Dossier de demande d'autorisation environnementale
de renouvellement et d'extension
d'exploitation de la marnière
à FONTAINE-SOUS-JOUY (27)

Tome 7 : Mémoire de réponses
à l'avis de la MRAe n° 2021-4081
du 5 Août 2021

Octobre 2021

Figure 1 : Réseau hydrographique aux abords du projet

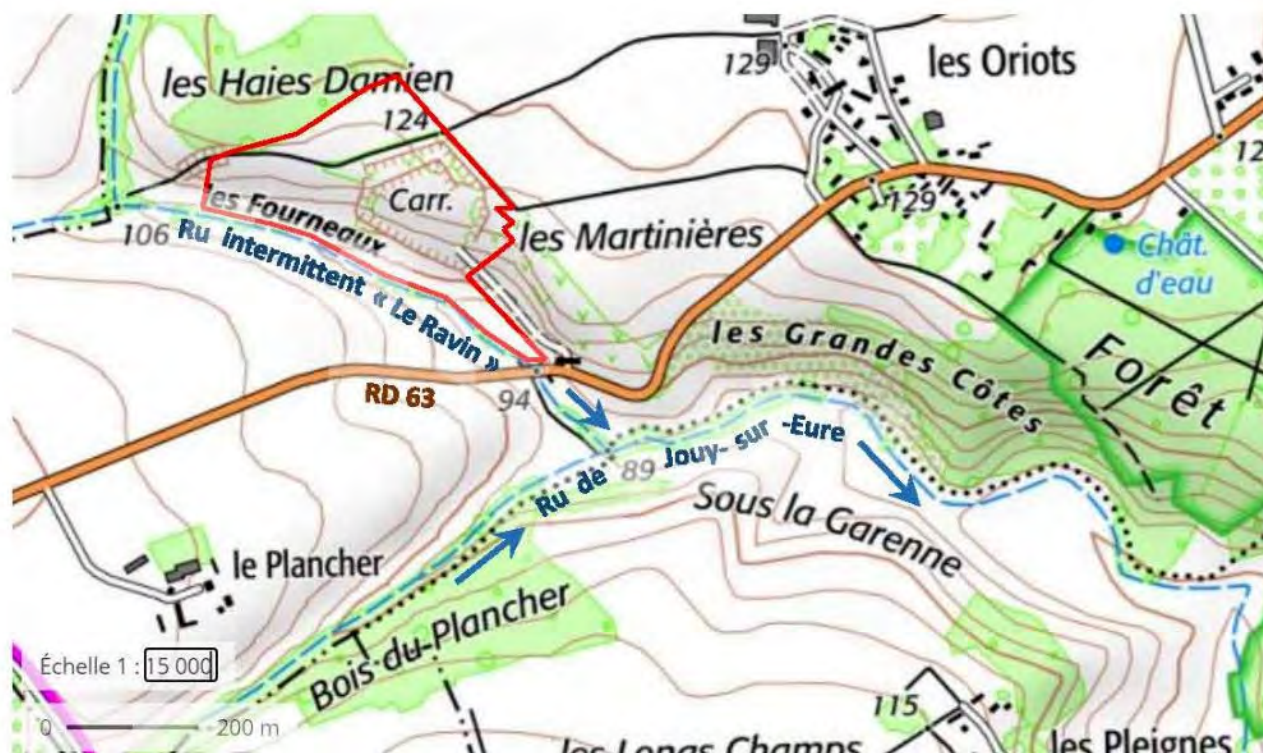
L'autorité environnementale recommande de clarifier la relation entre le ru intermittent « Le Ravin », situé dans la vallée sèche du même nom, le ru de Jouy-sur-Eure, ainsi que le fossé de la RD 63 afin de localiser le devenir des eaux de surface s'écoulant en bordure de la carrière, et ainsi d'apprécier leur sensibilité.

- Le ru « Le Ravin » communique bien avec le ru de Jouy-sur-Eure comme illustré p 37 de l'étude d'impact, ainsi que sur la figure ci-dessous. Par contre la formulation de la p 112 de l'étude d'impact est erronée. Le fossé « Le Ravin » ne se jette pas dans le fossé de la RD 63 qui a un cheminement indépendant.

Figure 4 : Carte des réservoirs et corridors reprise dans le SRADET

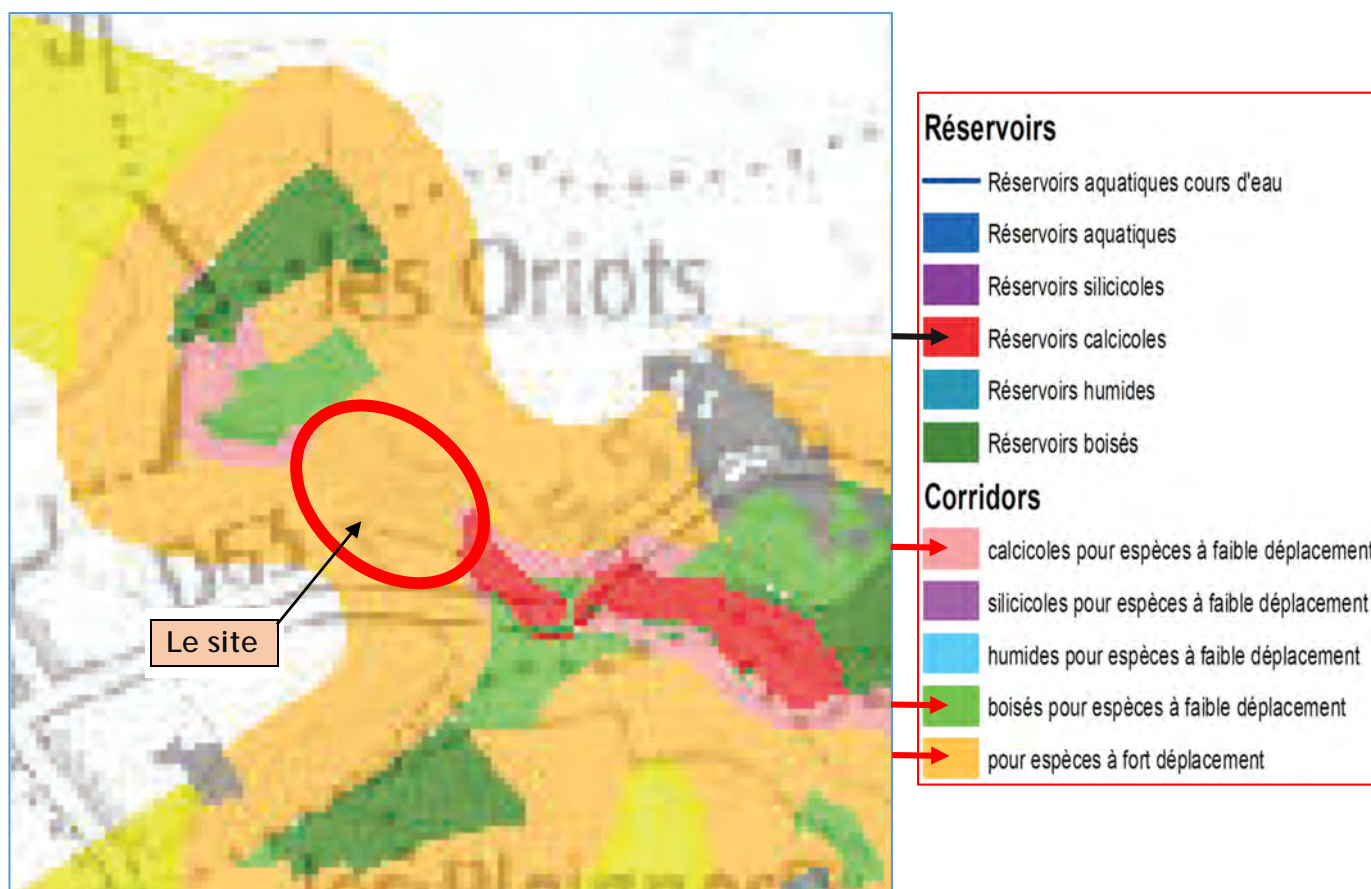
L'autorité environnementale recommande d'approfondir l'analyse de la compatibilité du projet avec les plans, schémas et programmes applicables en se référant aux versions à jour et en abordant davantage leurs prescriptions applicables au projet.

Cette carte montre bien que le site de la carrière se situe entre un « réservoir calcicole » (anciens terrains exploités et remis en état - figuré rouge) et un « corridor boisé pour espèces à faible déplacement » (l'espace EBC - figuré vert clair), l'espace intérieur étant le site de la carrière de la société TERRYN.

Le remise en état de la carrière permettra faire la jonction entre ces 2 espaces en reconstituant des pelouses calcicoles qui renforceront les réservoirs et corridors écologiques existants.

Figure 6 : Cartographie des enjeux écologiques

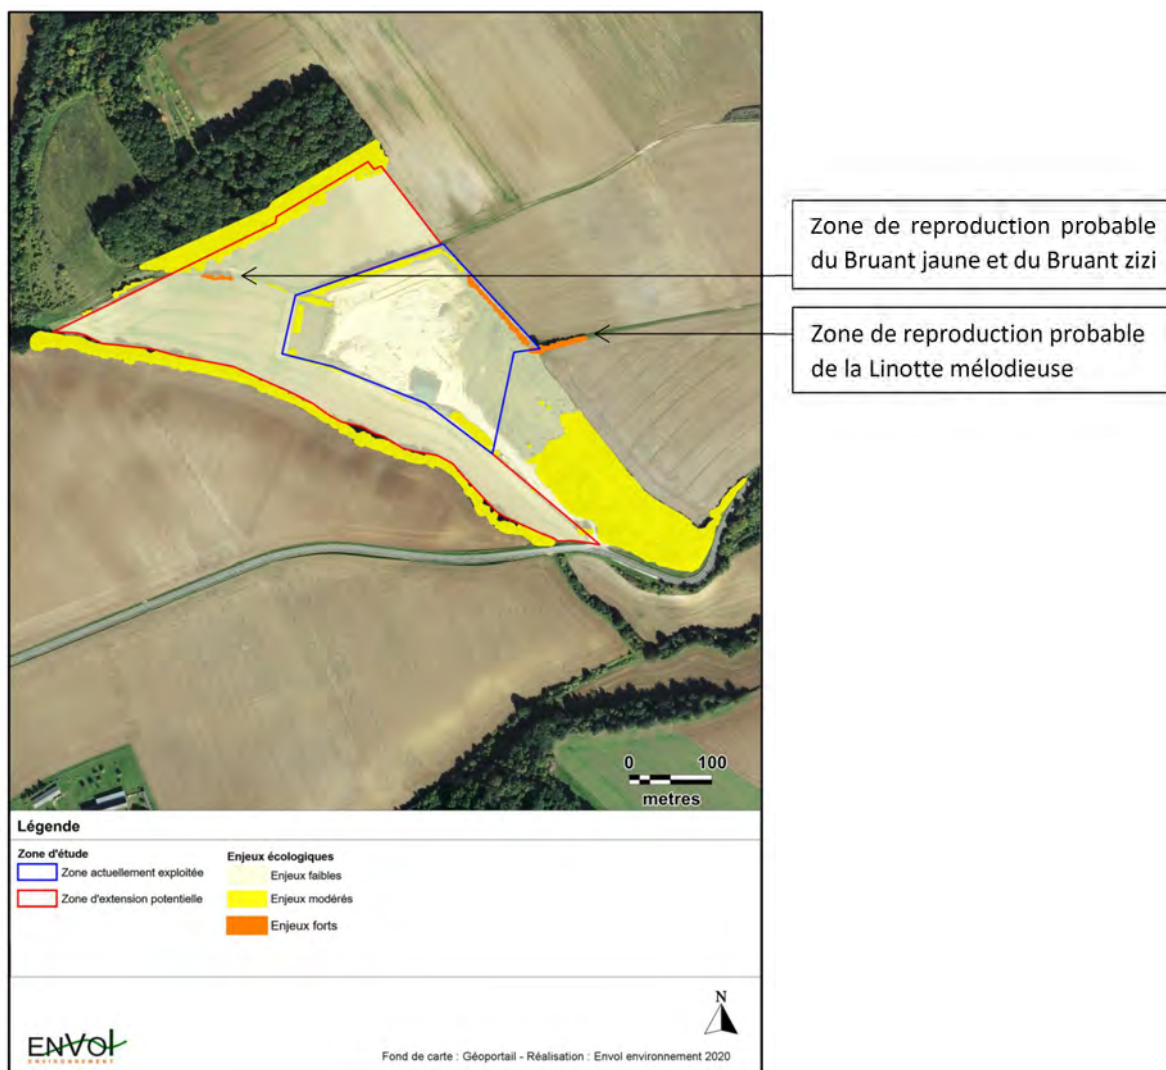
L'autorité environnement recommande que soit précisée la méthode ayant permis de distinguer les espaces boisés à enjeu modéré des espaces boisés à enjeu fort. Elle recommande également que l'impact de leur suppression pour les espèces – notamment patrimoniales – soit précisément mesuré, afin de mettre en place des mesures d'évitement ou de réduction, voire de compensation.

↳ Méthode employée permettant de distinguer les espaces boisés à enjeu modéré des espaces boisés à enjeu fort :

Au regard des expertises de terrain, l'étude écologique a défini des enjeux écologiques forts au niveau des portions de haies dans lesquelles ont été estimés des cas de nidification probables du Bruant jaune, du Bruant zizi et de la Linotte mélodieuse (espèces spécifiées par un niveau de patrimonialité fort).

Ces probabilités ont été évaluées sur la base des effectifs recensés et des comportements observés. Dans ce cadre, 3 portions de haie accueillent la reproduction probable du Bruant zizi, du Bruant jaune et/ou de la Linotte mélodieuse (tel illustré sur la figure page suivante).

Ailleurs, au niveau des autres linéaires de haies, les enjeux sont jugés modérés. La reproduction d'espèces patrimoniales y est possible mais non probable (selon les effectifs recensés et les comportements observés). Ces milieux sont favorables au refuge, au nourrissage et à la reproduction des populations de passereaux et dont la forte majorité recensée sur le site est commune et non menacée (à l'image de la Fauvette à tête noire, du Merle noir, de la Mésange bleue, du Pigeon ramier, du Pinson des arbres et du Pouillot véloce).

Dans une logique de cohérence globale, il est jugé pertinent d'appliquer un **enjeu modéré** à ces milieux boisés par rapport à ceux à **enjeux forts** qui accueillent probablement la reproduction d'espèces marquées d'un niveau de patrimonialité fort comme le Bruant jaune, le Bruant zizi et la Linotte mélodieuse.

A la lecture de l'expertise écologique réalisée dans le cadre de ce dossier, il est admis qu'une révision des périmètres à enjeux puisse s'établir au niveau de quelques motifs arbustifs en bordure Ouest et Sud de la zone d'extraction. En effet, il demeure que ceux-ci correspondent à des milieux favorables à l'écologie des passereaux recensés, quand bien même ces derniers sont pour la plupart communs et non menacés. Ces quelques éléments boisés évoluent en secteur à enjeux écologiques modérés.
